YMPÄRISTÖLUPAHAKEMUKSEN TÄYDENNYS

Hakijat: Outokumpu Chrome Oy, Outokumpu Stainless Oy, Norex Tornio Oy, Refelco Oy ja Tapojärvi Oy

Asia: Tornion tehtaiden toimintaa koskevien ympäristölupien sekä raakavedenottoa ja jätevesien johtamista koskevien lupien tarkistaminen

Dnro: PSAVI/3744/2017

Kuva 1. Ferrokromitehtaan nykyiset vesikierrat pääpiirteissään

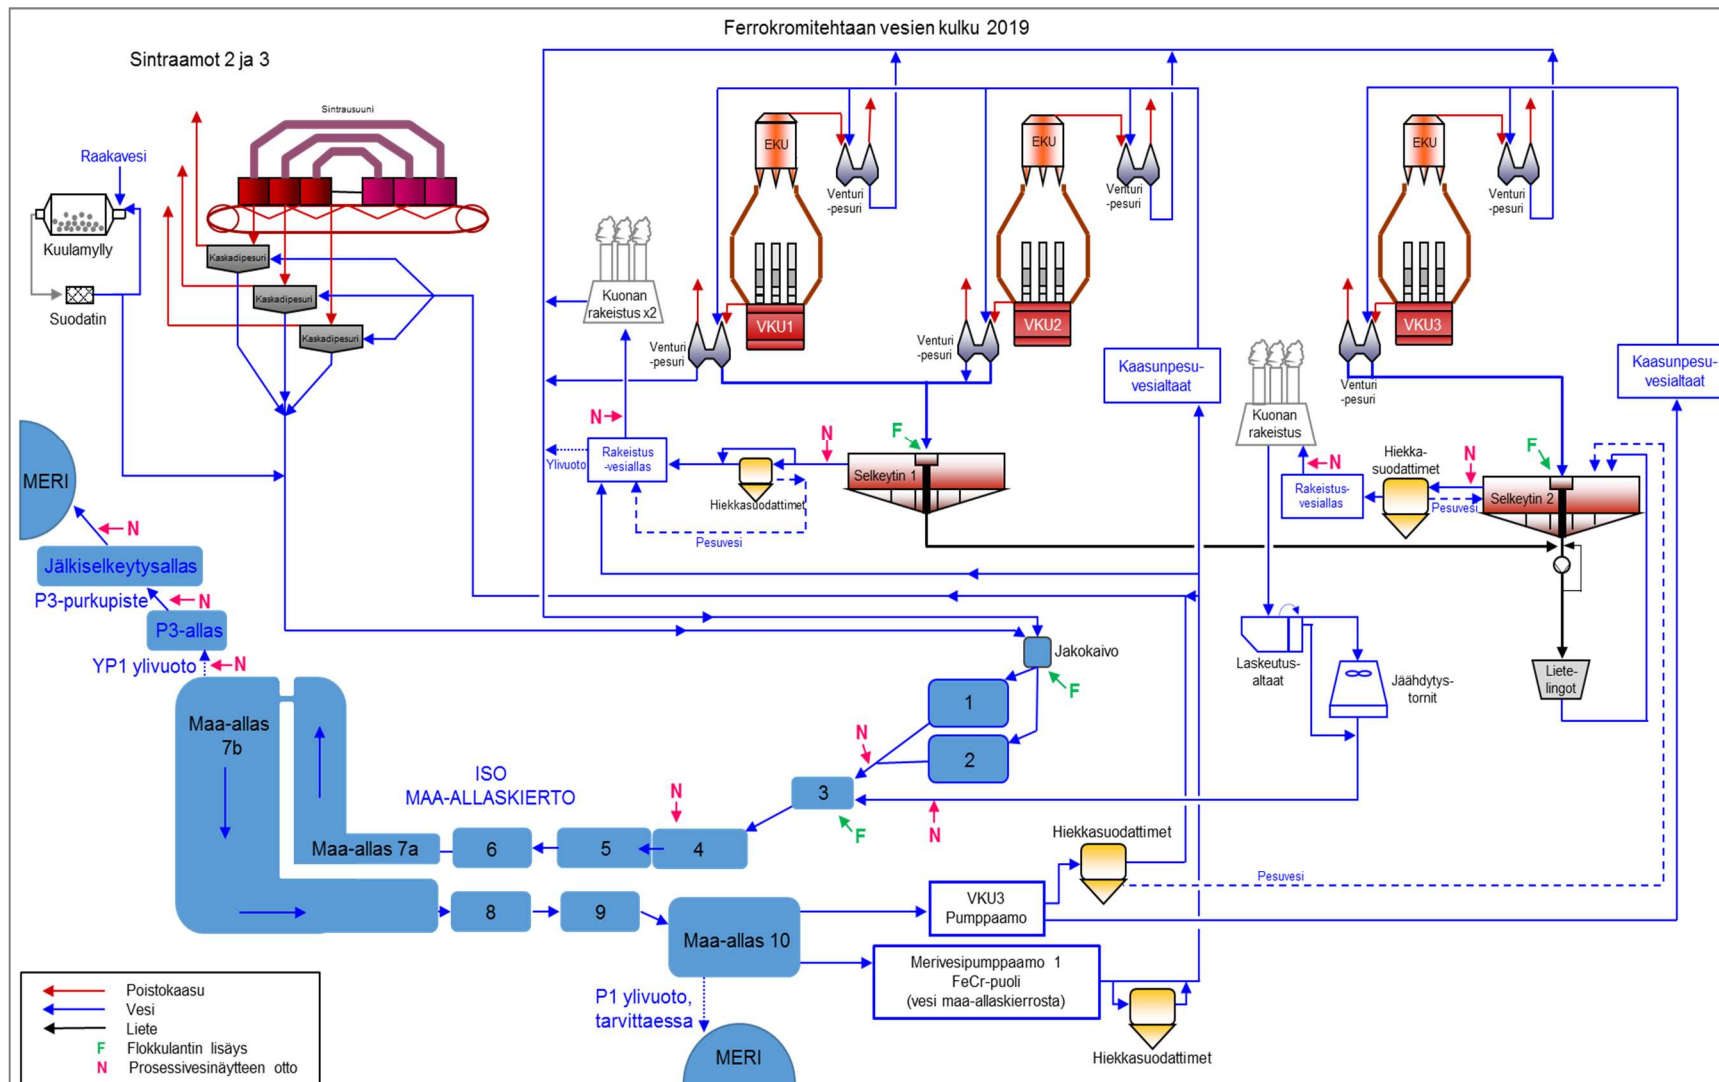
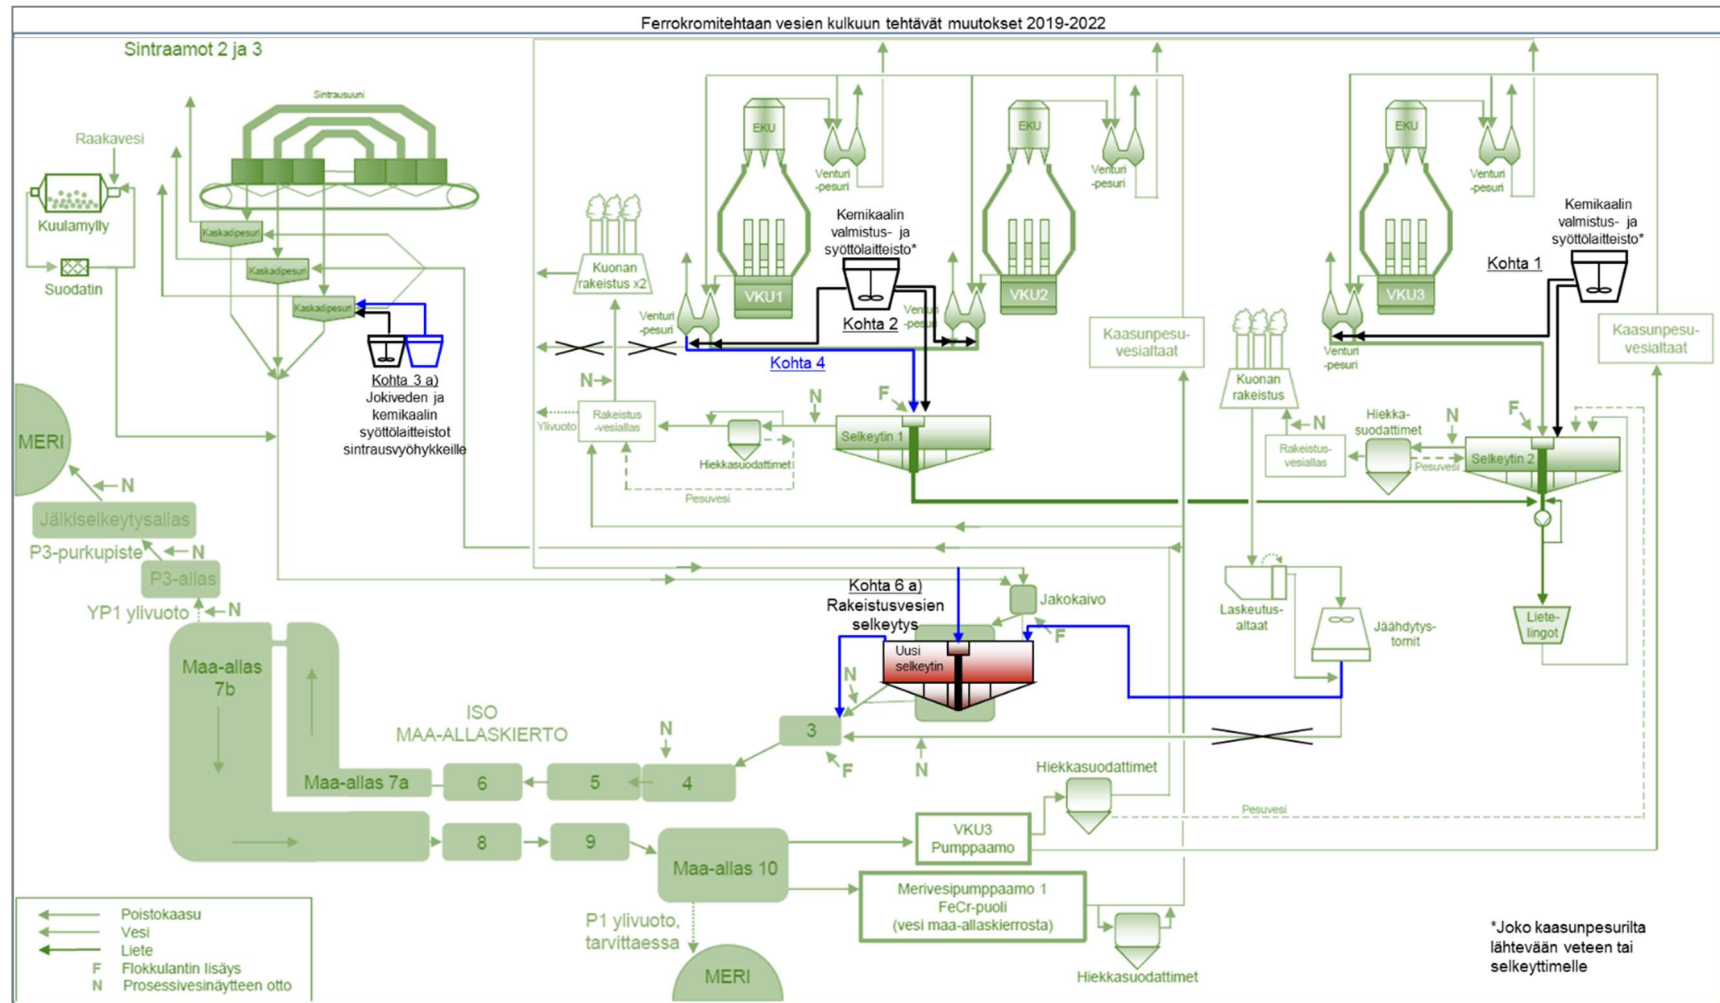
Tarkoitus: Kehitystoiminnan jatkaminen vesipäästöjen vähentämiseksi

Tämä poistuvan veden käsittely ei ole kuitenkaan ensisijainen ratkaisu, vaan ongelmaan pyritään vaikuttamaan jo aikaisemmassa prosessivaiheessa. selvitysten tekeminen, tänä ja ensi vuonna
